ZP.271.18.2018

Dotyczy: postępowania o udzielenie zamówienia publicznego prowadzonego w trybie przetargu nieograniczonego na „Budowa budynku Samodzielnego Publicznego Zakładu Opieki Zdrowotnej w Łysomicach, gmina Łysomice” – postępowanie nr ZP.271.18.2018

ZAPYTANIE I WYJAŚNIENIE DO SIWZ

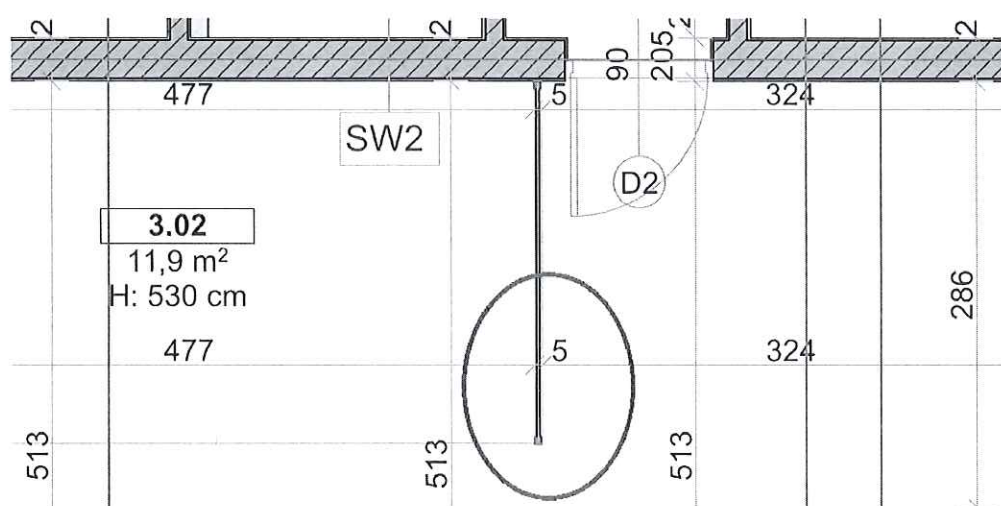
- 12) Proszę o wyjaśnienie z czego wykonana jest ścianka zaznaczona w okręgu na poniższym rysunku.

Odpowiedź: Systemowe przeszklone witryny aluminiowe o wysokości 3m (wysokość pokazana na przekrojach pionowych). Wypełnienie ze szkła bezpiecznego.
